「NOHCS®吸引歯ブラシ」仕様変更のご案内

商品コード	商品名	JANコード	変更ロット	変更時期
21-811	NOHCS®吸引歯ブラシ	4987458218118	W1K	2021年12月中旬

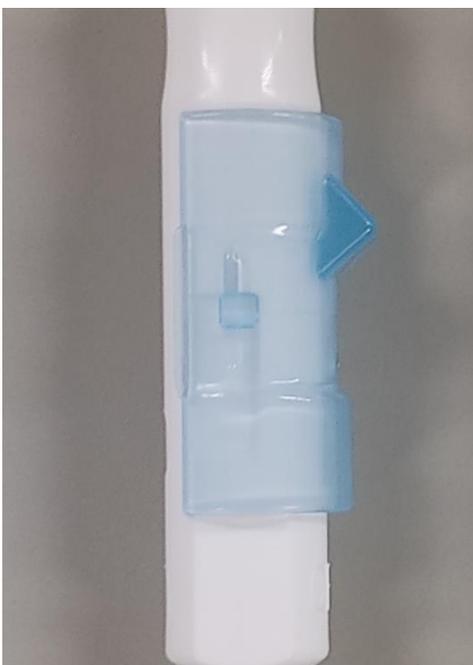
- ・スイッチ部の吸気口を大きくします。
- ・変更前は吸引圧の上限を20kPaとして設計しており、それを超える圧力をかけると、スイッチをOFFにしても、先端から吸引されてしまう事象が発生しておりました。
- ・変更により、吸引圧の上限が60kPaになります。
